製品分類	MPU&MCU	発行番号	TN-SH7-A535A/J	Rev.	第1版
題名	SH7705 IrDA 論理修正に伴う型名変更		情報分類	技術情報	
適用製品	HD6417705	対象ロット等	関連資料	SH7705 グループ ハードウェアマニュアル (RJJ09B0075-0200H Rev.2.00)	
		全ロット

SH7705 グループにおいて、IrDA 使用時の制限事項「RENESAS TECHNICAL UPDATE: TN-SH7-509A/JA」について IrDA モジュールを論理修正した新マスク品 (B マスク品) をリリース致しましたのでご連絡致します。

2. 新マスク品 (B マスク品) と初期マスク品の型名比較

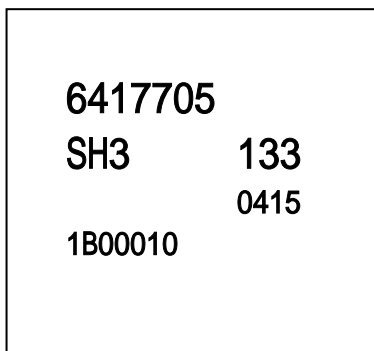
型名の末尾に「B」が入ります。ただし、鉛フリー品は「V」の前に「B」が入ります。

初期マスク品	新マスク品 (B マスク品)	備考
LQFP	HD6417705F133	HD6417705F133B	
	HD6417705F133V	HD6417705F133BV	鉛フリー品
	HD6417705F100	HD6417705F100B	
	HD6417705F100V	HD6417705F100BV	鉛フリー品
CSP	HD6417705BP133	HD6417705BP133B	
	HD6417705BP133V	HD6417705BP133BV	鉛フリー品
	HD6417705BP100	HD6417705BP100B	
	HD6417705BP100V	HD6417705BP100BV	鉛フリー品

3.1 LQFP208 パッケージ

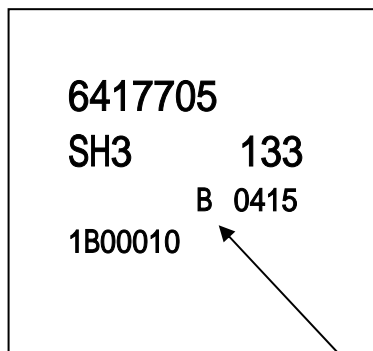
Bが付きます
